**Всемирный форум для согласования правил  
в области транспортных средств**

### **Предложение по дополнению 7 к поправкам серии 01 к Правилам № 112 (фары, испускающие асимметричный луч ближнего света)**

**Представлено экспертом от Международной группы экспертов  
по вопросам автомобильного освещения и световой  
сигнализации (БРГ)\***

Рис. 5: Класс А – ~~как для правостороннего, так и~~ **только для левостороннего движения.**

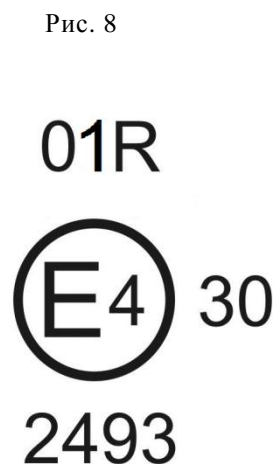
Приложение 2, рис. 5, 6, 7, 8, 9 и 10, изменить следующим образом:

Рис. 6: Класс В – ~~только для правостороннего движения~~ **как для правостороннего, так и для левостороннего движения.**

В тексте соответствующих рисунков в приложении 2 были обнаружены ошибки в указаниях на "левостороннее движение" и "правостороннее движение".

Рис. 9

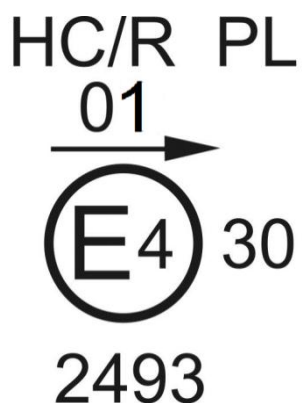
Рис. 9: Класс В – только в отношении огней ближнего и дальнего света и предназначен только для ~~правостороннего~~ **левостороннего** движения.

Рис. 10

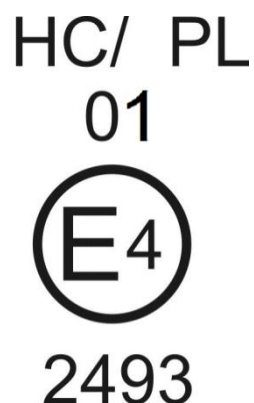
Рис. 10: Класс В – только в отношении огней ближнего света и предназначен только для левостороннего движения.
